改善箇所説明図 ①

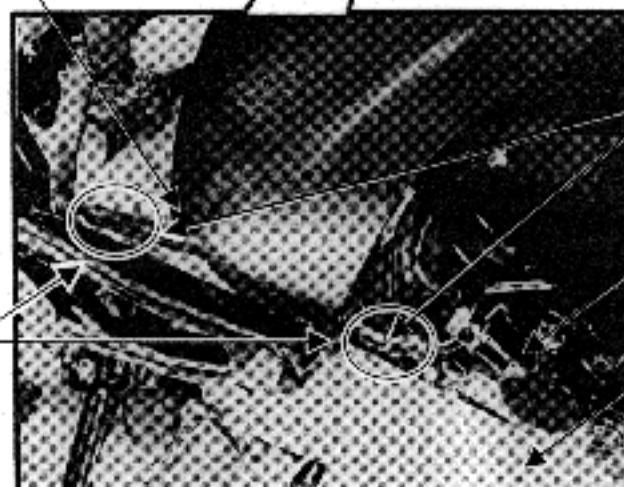
基準不適合箇所

制動装置において、リアブレーキホースの取付けに不適切なものがあり、そのままの状態で使用を続けると、リアスイングアームと干渉して当該リアブレーキホースが損傷し、最悪の場合ブレーキ液が漏れ、後輪の制動が効かなくなる恐れがある。

改善内容

全車両、当該リアブレーキホースを対策品と交換すると共に隙間を確保する。

不 具 合 品	リブ付きツヤ無し黒色
対 策 品	リブ無しツヤ有り黒色
